PARECER DA COMISSÃO DE AVALIAÇÃO
“Central Solar Fotovoltaica do Alqueva”

COMISSÃO DE AVALIAÇÃO

O presente documento constitui o parecer final do procedimento de Avaliação de Impacte Ambiental (AIA) do projeto das “Central Solar Fotovoltaica do Alqueva”, sendo emitido pela Comissão de Avaliação (CA) ao abrigo do n.º 1 do artigo 16.º do Decreto-Lei n.º 151-B/2013, de 31 de outubro, na sua atual redação, que estabelece o Regime Jurídico de Avaliação de Impacte Ambiental (RJAIA).

O projeto refere-se à construção da Central Solar Fotovoltaica (CSF) do Alqueva e à construção da Linha Elétrica aérea a 400kV, que fará a ligação da referida CSF à Rede Elétrica de Serviço Público (RESP) para escoamento da energia produzida, através da subestação de Alqueva (existente). O projeto encontra-se em fase de Projeto de Execução.

Figura 1: Mapa de Declives da área da CSF do Alqueva.

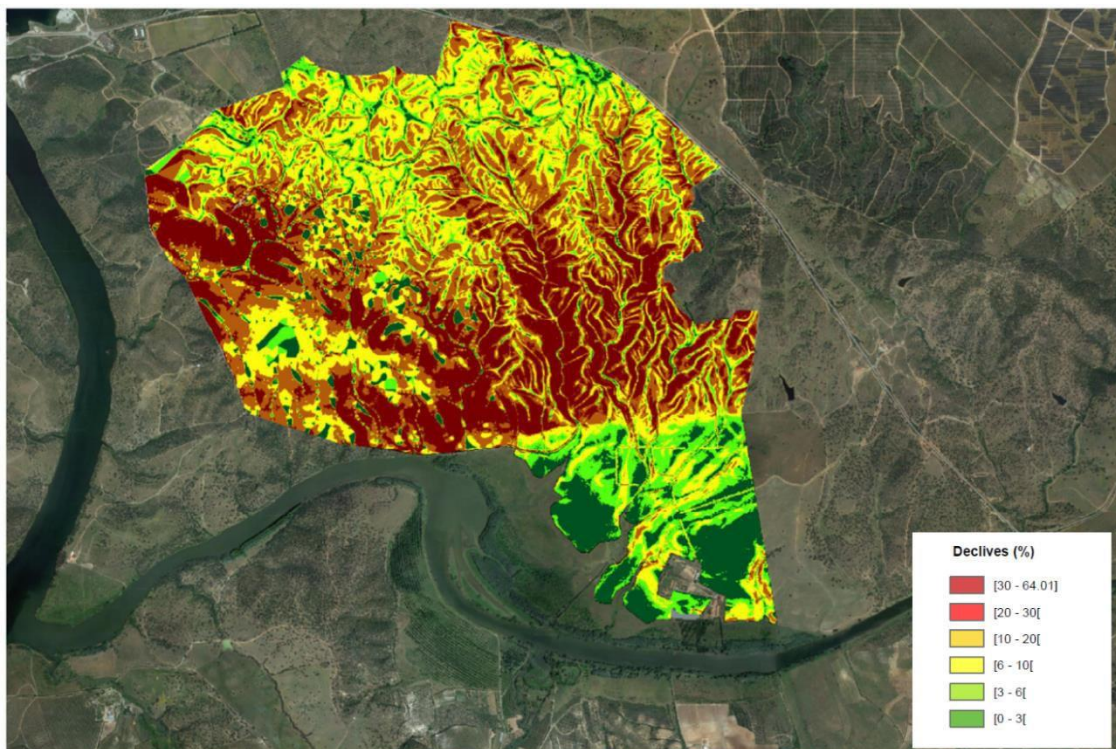
No que respeita aos declives, a falha da Vidigueira-Moura, que atravessa a área de estudo, estabelece, para norte, um relevo vigoroso, com declives predominantemente superiores a 20% (35,7% da extensão da Área de estudo), e, para sul, superfícies aplanadas associadas aos depósitos de terra dos fluviais escalonados. É importante referir um facto evidenciado pelo EIA, cuja redação é a seguinte: *“Não obstante estarem dependentes do tipo de solos e de ocupação de solo, entre outros fatores, os declives mais acentuados (acima dos 20%) estão fortemente associados a áreas com riscos de erosão hídrica, contexto presença de áreas integradas na REN.”* O histograma da distribuição dos valores dos declives, para além de mostrar que 35,7% da área de estudo apresenta declives superiores a 20%, indica igualmente que 13,7% do interior desta área, apresenta declives superiores a 30%. Os restantes valores percentuais, (frequência relativa) para as outras classes de declives são: 0-3%: 7,8%; 3-6%: 11,2%; 6-12%: 19,4%; 12-20%: 25,9%. Uma clara visualização da distribuição espacial dos declives, pode ser obtida através da observação da Figura 1 (Mapa de Declives da área da CSF do Alqueva).

- 1) para evitar a destruição dos solos, durante as invernias, e para que não sejam transformados em solos esqueléticos), tal como no planeamento de outros parques solares, os declives superiores a 20% devem ser excluídos das zonas para instalação de painéis fotovoltaicos.
- 2) Estando os maiores declives da área da CSF (com valores variando entre 20% e 64%) associados à área correspondente à escarpa da Falha Vidigueira-Moura, a área definida pelo polígono a branco na Figura 2 não deve conter quaisquer painéis fotovoltaicos. Esta solução permitirá a manutenção de todo o coberto vegetal associado à vertente da escarpa de falha que constituirá um tampão ao escoamento superficial gerado nas zonas de cabeceira e de vertente localizadas a Norte da escarpa.

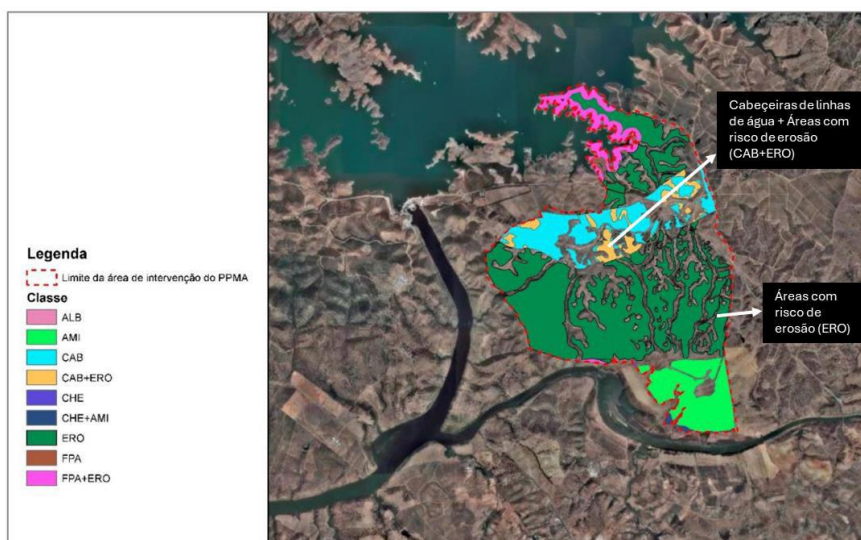
Pela análise do Quadro 5.13, em que se indicam as áreas de REN afetadas pela construção da Central Fotovoltaica, é possível verificar que está contabilizada uma área com cerca de 90 ha coberta por painéis fotovoltaicos (área calculada pelo somatório das dimensões de cada um dos painéis fotovoltaicos a instalar, não entrando em consideração as áreas não cobertas dispostas em corredores que estão intercaladas nas fiadas dos painéis) apresentando uma tipologia “Áreas com riscos de erosão”. Uma parte significativa desta área coberta está incluída na área da escarpa da falha Vidigueira-Moura.

Figura 8: Plano de controlo de Erosão (PCE). Fonte: (Desenho 1 do PCE – VOL3 –ANEXO do RS DO EIA datado de abril de 2024)

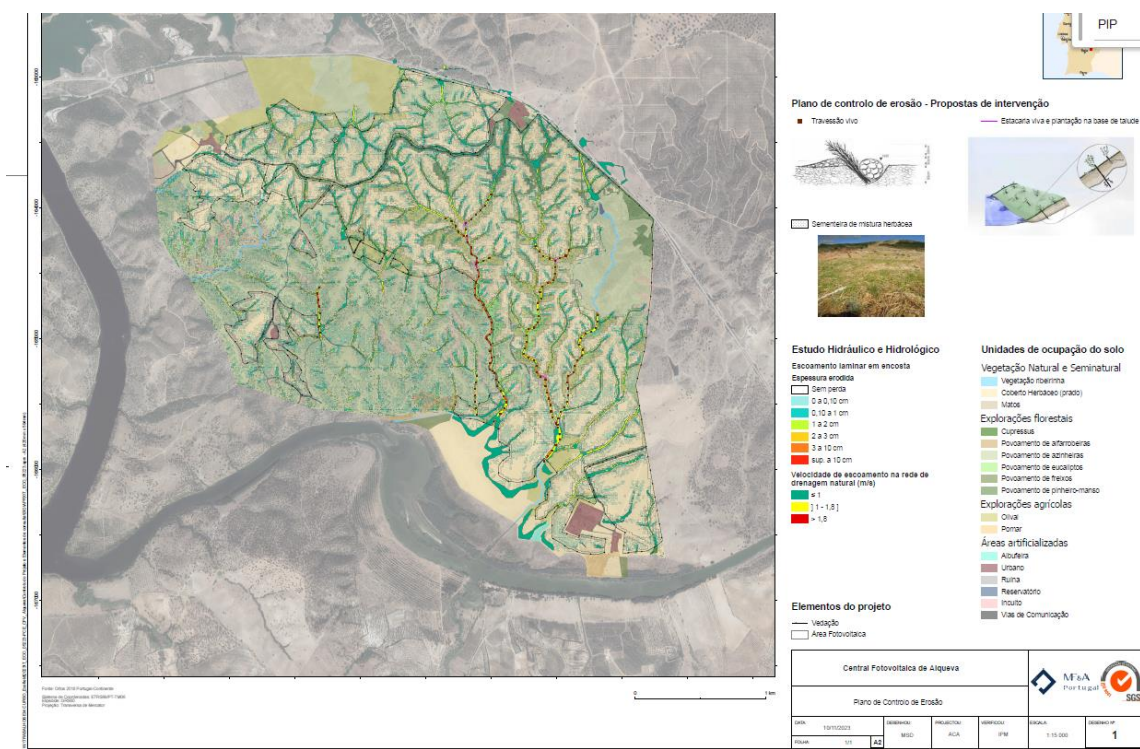
Assim, face ao anteriormente mencionado, e tendo em conta a tipologia das intervenções previstas para a fase de construção do projeto da CSFA, que serão indutoras de impactes negativos, nomeadamente as ações de desmatção, remoção do coberto vegetal, e limpeza em toda a área a intervencionar, se que se prevê a implementação do Plano de Controlo de Erosão – PCE (cf. Anexo 9, do Volume 3 – Anexos Técnicos, e PRAI – ANEXO 11 VOL. 3, e que teve em consideração o projeto de drenagem desenvolvido para a área da CSFA), qe ainda, através das seguintes ações:

- de preservação/requalificação da rede de drenagem natural, através da instalação, de forma pontual, de vegetação higrófitas arbustiva na base dos taludes, promovendo o seu contínuo, e de travessões vivos, na área de leito (cf. Desenho 1 – Anexo), permitindo minimizar a ocorrência de erosão hídrica em encosta, sobretudo nas áreas de maiores declives. Permanecerão, contudo, os impactes negativos associados à perda de solo para a prática agrícola pela presença da CSFA, podendo esta perda ser compensada em parte, pelo estabelecimento de novas áreas de olival (transplante de oliveiras que não serão alvo de corte), conforme previsto no PEVIP.

Figura 16: área da central com representação das áreas de uso interdito: Olival (azul), pinhal (rosa) e declives superiores a 20% (laranja e vermelho)

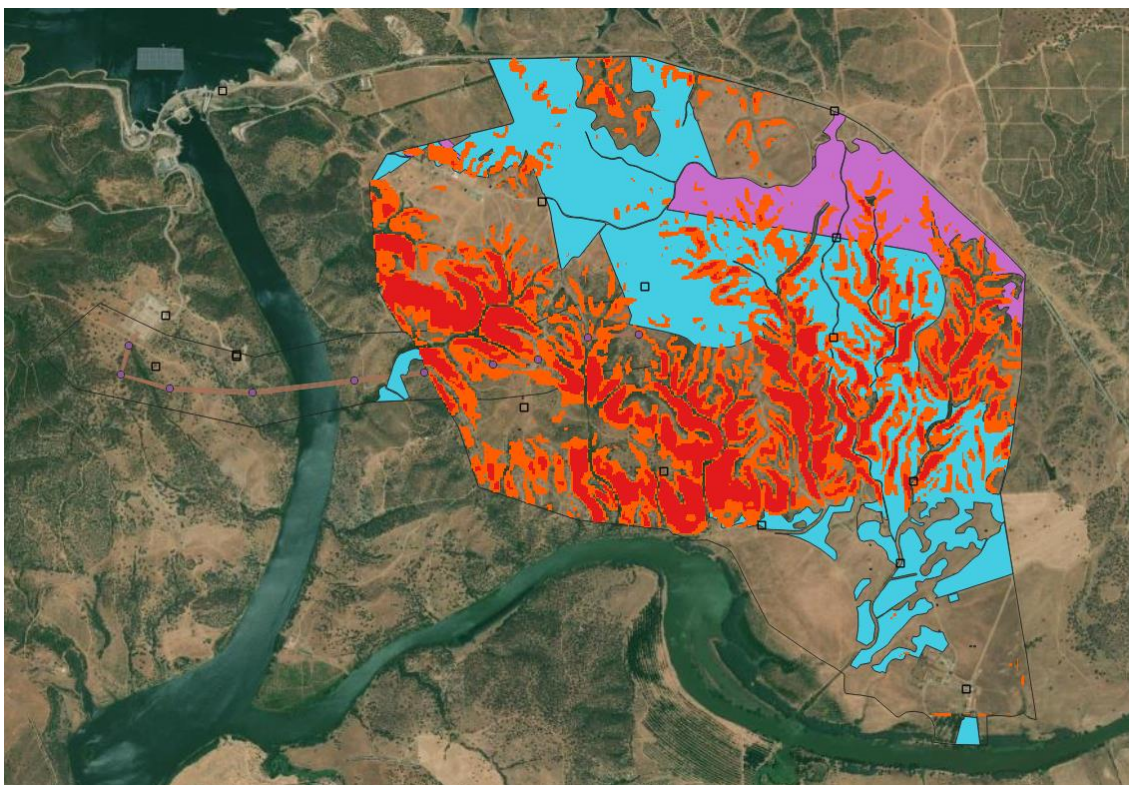
No Plano de Controle de Erosão (PCE) que está incluído no EIA, é referido que, geralmente, os declives acima do limiar 18/20% correspondem a valores máximos de inclinação que garantem a não ocorrência de erosão (pág. 3 do PCE). Estando os maiores declives da área da CSF (com valores variando entre 20% e 64%) associados à área correspondente à escarpa da Falha Vidigueira-Moura e para evitar a destruição dos solos, durante as invernia, e para que não sejam transformados em solos esqueléticos, não podem ser utilizadas as zonas os declives superiores a 20% para instalação de painéis fotovoltaicos (figura abaixo).
